Einwände/ Anregungen des BBSB und des Behindertenrates Punkte aus Protokoll vom 03.02.2014

NEUE MITTE FÜRTH Gestaltung Fußgängerzone Ausführungsplanung

Lageplan Übersicht

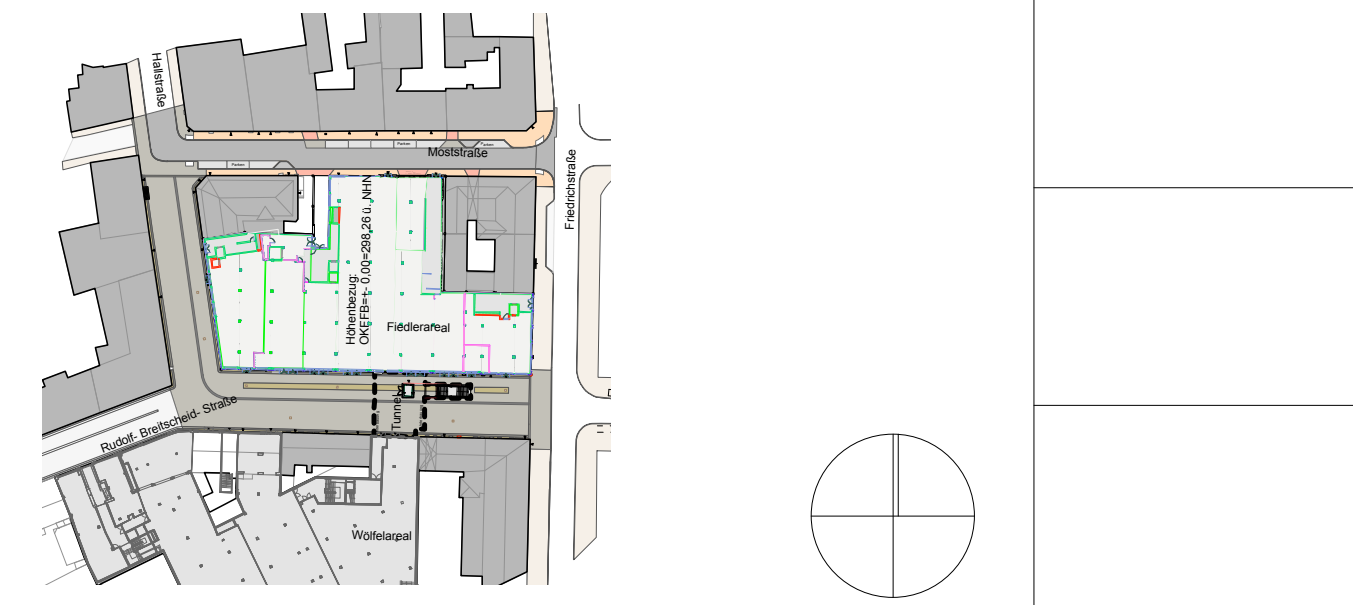
- 1. Entwässerungsmulde mit benachbartem Leitstreifen
- 2. LSA Friedrichstraße mit Bodenindikatoren und Richtungsfelder zur Querung
- 3. Bodenindikatoren an Tiefgarageneinfahrt
- 4. Bodenindikatoren an Aufzügen und Treppen
- 5. Unterlaufschutz

Index	Datum	Bearbeiter	Art der Änderung
B	05.05.2014	TGK	Ergänzung Bodenindikatoren Rudolf-Breitscheid-Hallstr. und Tiefgarage Moststraße
